水庫集水區保育治理工程規劃設計階段生態檢核表(1/2)

工程基本資料	工程名稱 (編號)	大埔區第 231 林班野溪整治工程		基地	地點：嘉義縣阿里山鄉達邦村 14 鄰 集水區：曾文水庫集水區 水系：曾文溪 段：_____																																																			
	設計期程	契約書核定後 7 日內開工 初步設計階段：開工後 24 日內 細部設計階段：開工後 36 日內 工程設計書及預算書編製：開工後 48 日內		位置圖																																																				
	治理機關	嘉義林區管理處																																																						
	承攬廠商	磐禹工程顧問有限公司																																																						
	工程預算	6,000 仟元		TWD97 座標		X：221341 Y：2596925																																																		
保全對象 (複選)	<input type="checkbox"/> 民眾 (<input type="checkbox"/> 社區 <input type="checkbox"/> 學校 <input type="checkbox"/> 部落 <input type="checkbox"/> _____) <input type="checkbox"/> 產業 (<input type="checkbox"/> 農作物 <input type="checkbox"/> 果園 <input type="checkbox"/> _____) <input checked="" type="checkbox"/> 交通 (<input type="checkbox"/> 橋梁 <input checked="" type="checkbox"/> 道路 <input type="checkbox"/> _____) <input type="checkbox"/> 工程設施 (<input type="checkbox"/> 水庫 <input type="checkbox"/> 攔砂壩 <input type="checkbox"/> 固床設施 <input type="checkbox"/> 護岸) <input type="checkbox"/> 其他 (<input type="checkbox"/> _____ <input type="checkbox"/> _____ <input type="check

圖 1 工程的生態保全對象。包含 8 棵大樹及 1 個大石

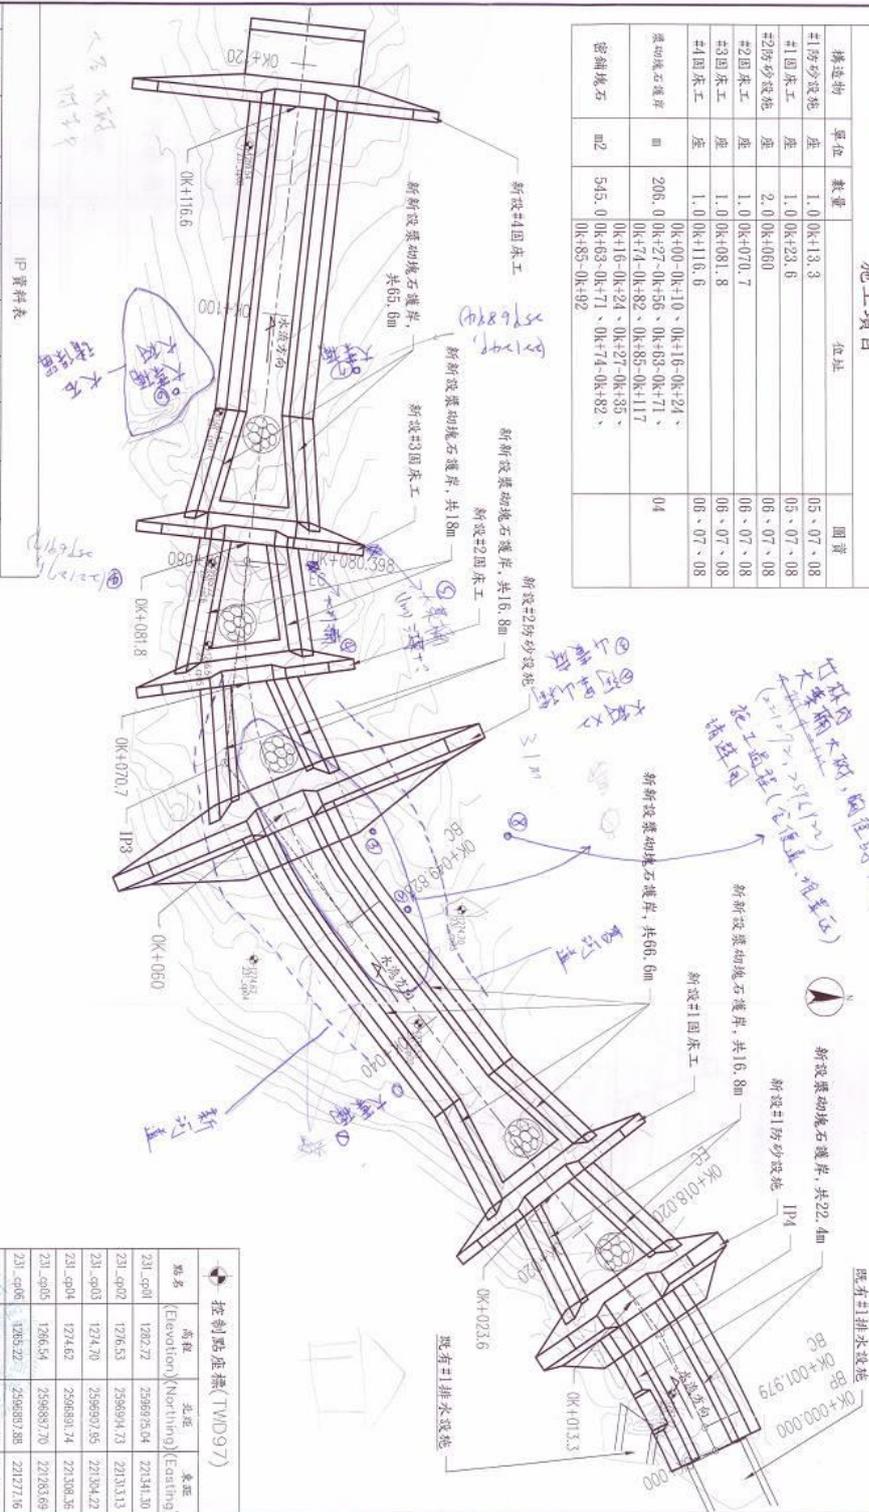
勘查日期	民國 102 年 3 月 7 日	填表日期	民國 102 年 3 月 18 日
紀錄人員	鄭 (觀察家生態顧問有限公司/研究員)	勘查地點	曾文水庫集水區，大埔區第 231 林班
人員	單位/職稱	參與勘查事項	
陳	嘉義林管處治山課/技正	說明工程內容	
周	嘉義林管處治山課/工程承辦	說明工程內容	
陳	盤禹工程顧問有限公司/技師	說明工程內容	
吳	台南市社區大學/研究員	工程生態保育方案評估	
陳	台南市環境保護聯盟/教育組組長	工程生態保育方案評估	
蘇	觀察家生態顧問有限公司/經理	生態環境記錄	
鄭	觀察家生態顧問有限公司/研究員	生態環境記錄	
陳	觀察家生態顧問有限公司/研究員	植物生態評估	
王	觀察家生態顧問有限公司/研究員	植物生態評估	
田	觀察家生態顧問有限公司/研究員	水域生態評估	
現場勘查意見		處理情形回覆	
提出人員(單位/職稱):		回覆人員(單位/職稱): 鄭 (觀察家生態顧問有限公司/研究員) 蘇高/經理	
<p>吳 (台南市社區大學/研究員)</p> <p>1. 二側護岸建議以砌石施作，RC 基礎，凹岸乾砌石，凸岸採漿砌石</p> <p>蘇、鄭、陳、王、田 (觀察家生態顧問有限公司/經理、研究員)</p> <p>◆棲地概況：屬無常流水乾溝環境，底質以大小塊石為主。右岸為大片竹林，左岸上游起點處為房舍，周邊屬干擾後的次生植被，以陽性植物為主，往下游也是竹林環境，左右岸竹林都有筍農維護及採收。</p> <p>◆生態保育建議：</p> <p>1. 溪床環境自然，且濱溪植被良好，如無災害，主要為排水需求，建議以干擾最小的方式進行，僅移走或切開阻礙水流的石頭，採用較小的工作量體。</p> <p>2. 工區沿線有 8 棵大樹(已標示在工程圖上(圖 1)，編號 1-8，其中一棵胸徑約 1M 的大樹位於</p>		<p>1. 因部份區域坡度較大，且為攻擊岸，因此採用 RC 型式</p> <p>詳如圖說，圖 02</p>

右岸竹林內)及大石 1 處(控制點 cp06 旁)應予以保留，大樹周邊 5M 內不清除植被,亦不覆土，施工過程(含施工便道及堆置區)不擾動樹木或大石。

3.工區中段(控制點 cp02 下游)分為左右二條河道，中央烏龜島上有阿里山榆及山黃麻大樹，及多數草本植物，建議沿左側新河道修建護岸工程，也可避開 2 棵大樹。

4.工區的濱溪帶環境良好，人為干擾少，且大樹及大石上有鳥巢蕨、長果藤、車前蕨、對生耳蕨、台灣蜘蛛抱蛋等附生植物，屬演替中後期植物，顯示環境長期穩定，施工便道及擾動儘可能避開自然植被
